BMW i
France
Département Services à la clientèle

FR-A60-A-15052

Action de rappel N° 00 22 10 01 00
Modèle : BMW I01 (i3)

- Action de rappel : Remplacement des vis du support moteur et programmation des boîtiers électroniques.

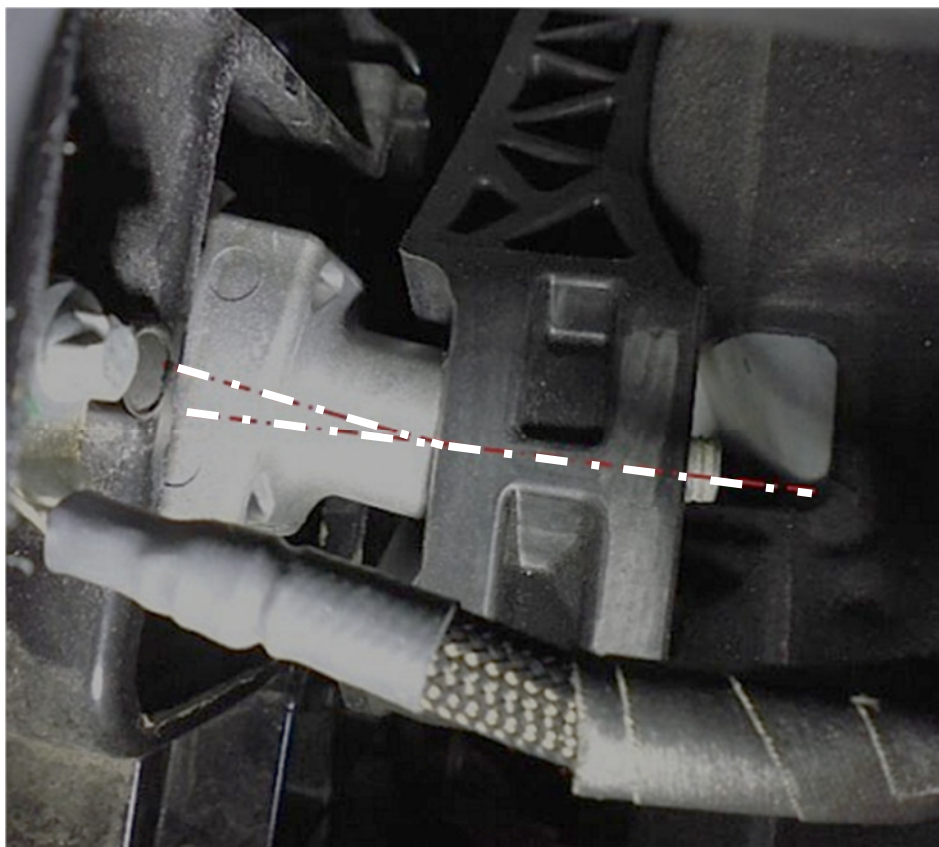
Remplacer les vis du support moteur (voir photo ci-dessous)

Soutenir l'unité d'entraînement par le bas avec un outil de levage approprié !

● **Véhicules sans prolongateur d'autonomie :**
Remplacer la vis du palier-support **gauche**.

● **Véhicules avec prolongateur d'autonomie :**
Remplacer successivement chaque vis des **deux** paliers-supports.

Respecter les couples de serrage différents à droite et à gauche !

- Couple de serrage palier-support droit : Couple d'insertion 96 Nm, angle de rotation 45°
- Couple de serrage palier-support gauche : Couple d'insertion 96 Nm, angle de rotation 120°
